**COMMISSION DEPARTEMENTALE DE LA NATURE, DES PAYSAGES ET DES SITES
DU 24 MARS 2021**

RAPPORTS DE PRESENTATION

« Projet One I »

Aménagement urbain et paysager du projet « Site Tour Eiffel – découvrir, approcher, visiter »

Figure 1 – En rouge la statue la statue du Maréchal Foch et en orange les radiantes des rues aboutissant sur la place. A gauche l'état actuel, à droite l'état projeté. Sources: Google Maps et extrait du permis d'aménager

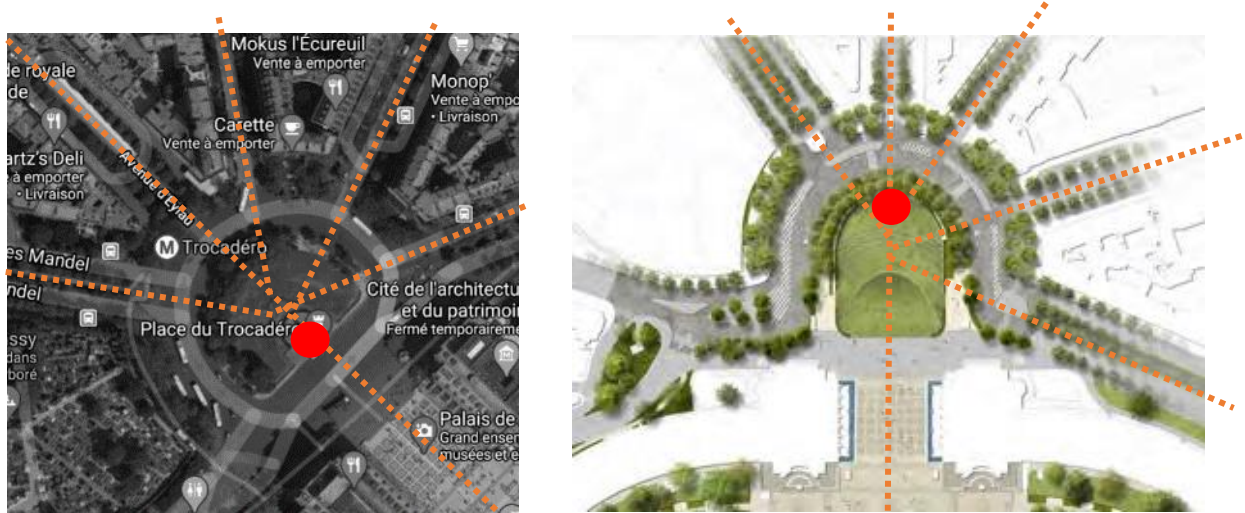
Le **déplacement de la statue du Maréchal Foch**, le long de l'axe principal vers le nord, en limite de la pelouse créée, pourrait interroger. D'un point de vue strictement urbanistique, aujourd'hui la statue n'est pas dans la focale des radiantes de la place.

Figure 2 - modification du profil des talus, profil existant en rouge . Extrait du permis d'aménager

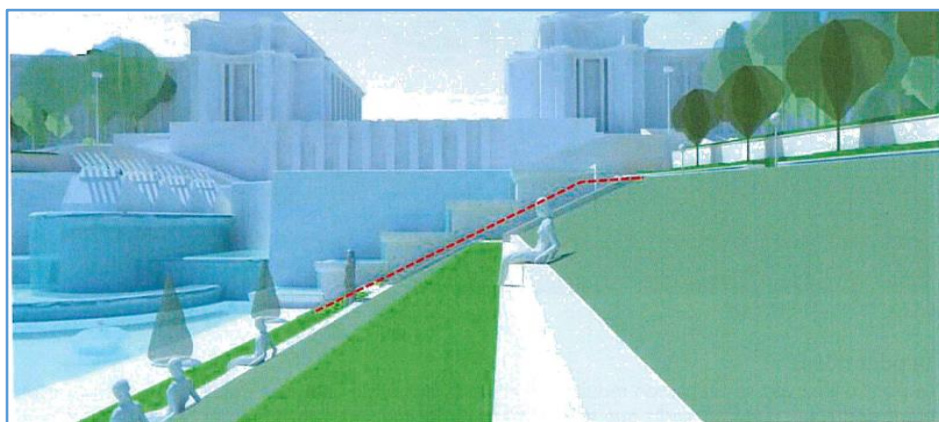
Cet aménagement interroge pour les raisons suivantes :

- l'introduction d'éléments minéraux dans le talus brouille la lecture du principe d'aménagement introduit en 1878 et reconduit en 1937, soit celui d'une pièce d'eau entourée par un espace végétal entouré à son tour par un espace minéral ;

- introduction d'artificialisation des sols, par la mise en place d'assises en pierre fondées par des massifs en béton posés à leur tour sur géotextiles ;

- introduction d'artificialisation des sols, par la mise en place de modules de pierre enherbés posés sur du béton préfabriqués posés sur géotextiles ;

- réécriture de la limite de l'espace végétal au pourtour de la fontaine, induite par la modification de la pente des talus. Ceci génère une rupture d'alignement dans la composition de l'aménagement de Davioud de 1937, qui relie les bassins aux piédestaux des fontaines. Ce dispositif brouille la lecture de la composition historique et interroge sur la pertinence de cette

proposition. Par ailleurs, cette proposition réduit l'espace de circulation piétonne.

- Suppression de l'aménagement d'assises dans les talus entourant la fontaine de Varsovie et maintien du périmètre de l'aménagement de 1937.
- Suppression de la bordure minérale surélevée au pourtour de l'hémicycle de la fontaine de Varsovie. Les dispositif existant, constitué d'une lisse métallique basse sera reconduit.
- Remplacement des haies prévues contre les murs de soutènement, par de la végétation basse (pelouse).
- Suppression des végétaux autour des kiosques 5 et 7, intégration de la partie végétalisée au Sud

Figure 4 - Mur de soutènement Est : existant (gauche) et projet (droite). Extrait du permis d'aménager.

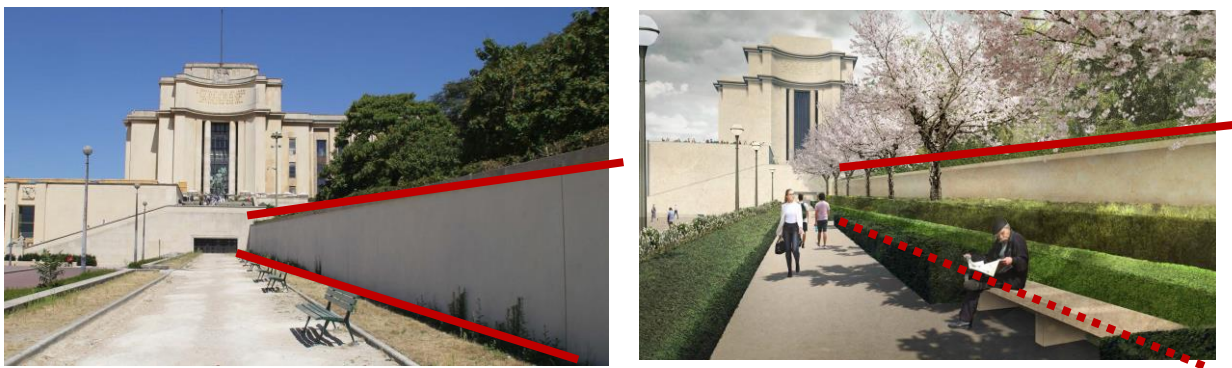
Les **deux murs de soutènement enduits**, situés de part et d'autre du bassin et entre celui-ci et le jardin, sont hauts d'environ 3m au droit de l'embranchement monumental du Palais de Chaillot et s'arrêtent vers la place de Varsovie à une hauteur d'1m environ. Ainsi, ces murs accompagnent et soulignent la pente du jardin. De surcroît, guidant le regard entre la place de Varsovie et la terrasse du Palais par leurs minéralité et couleur, ils surlignent la perspective vers le Palais de Chaillot.

La plantation d'une double haie projetée le long de ces murs, estompe de manière significative l'effet d'accompagnement de la pente par ce mur. Par ailleurs, cette plantation venant masquer la minéralité des murs, amoindrit la force visuelle de la perspective vers le Palais de Chaillot, portant ainsi atteinte à la composition de cet ensemble architectural.

Sur ce point, le porté atteinte aux abords du Palais de Chaillot, qui constitue à la fois le départ et l'aboutissement de la grande perspective sur la Tour Eiffel et le Champs de Mars, interroge également le site classé.

– Les deux murs de soutènement enduits, situés de part et d'autre du bassin et entre celui-ci et le jardin, accompagnent et soulignent la perspective vers le Palais de Chaillot par leurs minéralité et couleur, guidant ainsi le regard entre la place de Varsovie et la terrasse du Palais. De surcroît ces murs, hauts environ 3m au droit de l'embranchement monumental du Palais de Chaillot, s'arrêtent vers la place de Varsovie à hauteur d'1m environ, accompagnant et soulignant ainsi la pente du jardin.

La plantation d'une double haie le long de ces murs proposée au projet, viendrait masquer leur minéralité et amoindrirait la force visuelle de la perspective vers le Palais de Chaillot, portant ainsi atteinte à la composition de cet ensemble architectural. D'autre part, la plantation proposée gommerait ou estomperait grandement l'effet d'accompagnement de la pente par ce mur, qui vient actuellement mourir dans la haie vers la place de Varsovie. Ainsi, il est proposé soit de remplacer les haies par de la végétation très basse (pelouse ?), soit de ne pas végétaliser cet espace ; cette deuxième solution permettrait par ailleurs de maintenir la largeur de l'allée piétonne (2,65m haies + 3,45m allée en stabilisé) et d'augmenter le linéaire de bancs (réduit dans le projet).

Figure 5 - Carrée de pelouse à l'extrémité Sud de la Fontaine de Varsovie. Extrait du permis d'aménager

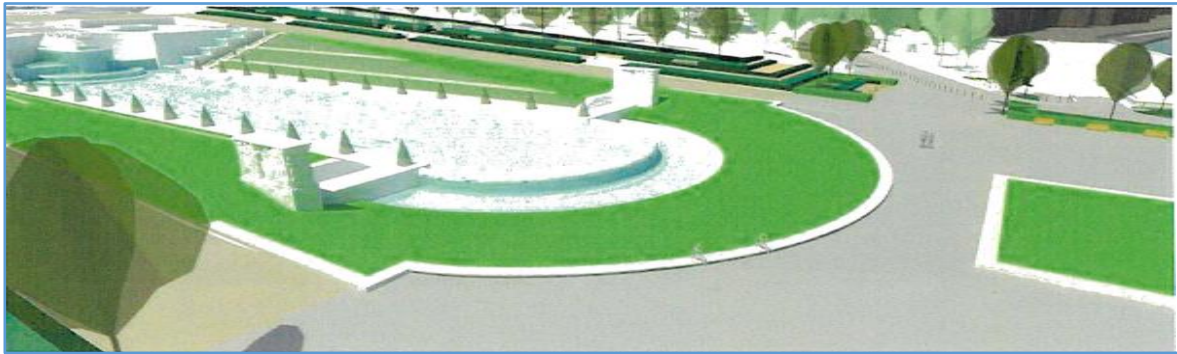
Un carré de pelouse est proposé sur la place de Varsovie afin de marquer l'axe central. Cet aménagement interroge à trois titres :

1. Très rapproché du bassin, il estompé l'élan généré par le dessin en hémicycle de la fontaine ;
2. La présence d'un aménagement fixe dessert le principe d'occupation versatile cherché pour la place de Varsovie ;
3. sa disposition surélevée, est un obstacle à la libre circulation piétonne.

– La mise en place d'un carré central de pelouse sur la place de Varsovie interroge d'une part par son absence d'intégration dans la composition urbaine et paysagère du bassin existant, d'autre part par sa situation surélevée (hors sol) par rapport au niveau de la place.

- Abaissement au niveau du sol du carré des pelouses techniques (place de Varsovie).
- Diminution de la profondeur du auvent des kiosques sur ces 4 côtés, afin d'en limiter l'emprise au sol.
- Maintien, voire restauration le cas échéant, les lampadaires de 1937 (place et jardins du Trocadéro, pont d'Iéna).
- Les prototypes des pelouses techniques à échelle 1:1, ainsi que les mobiliers, signalétiques, éclairages, revêtements de sols feront l'objet d'échanges avec les services de l'Etat, avant validation définitive. Le suivi du projet jusqu'à sa livraison associera les services de l'État.

Figure 6 - Les kiosques entourés de végétation interrogent sur leur visibilité et entretien, ainsi que sur l'attroupement lié aux flux piétons importants. Extrait du permis d'aménager

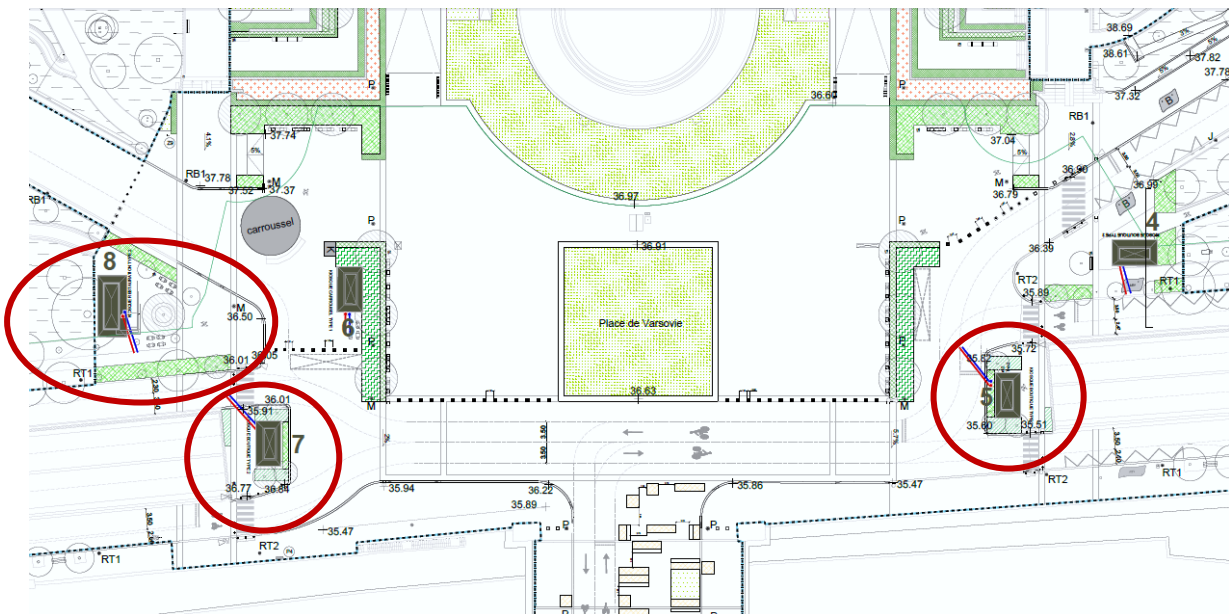
Le **prolongement des aménagements végétaux sur l'actuelle place de Varsovie**, permet de mieux cadrer la place et de la relier aux jardins. Cependant, certains aménagements végétaux, notamment au pourtour des kiosques, ne s'inscrivent pas systématiquement dans la composition paysagère, contrairement à l'esprit des kiosques existants dans les jardins (voir ceux des jardins du Trocadéro). En effet, la délimitation par des bandes végétales sur trois côtés de kiosques 5, 7 et 8, canalisant les flux piétons importants, brouille la composition paysagère et pourrait créer des problèmes de flux piétons sur les passages obligés, compte tenu les attroupements possibles devant ces kiosques (kiosques 5 et 7).

Le nombre de **kiosques** existants sur la place de Varsovie reste constant dans le projet ; cependant, leurs surfaces augmentent sensiblement.

du kiosque 8 dans la composition paysagère générale.
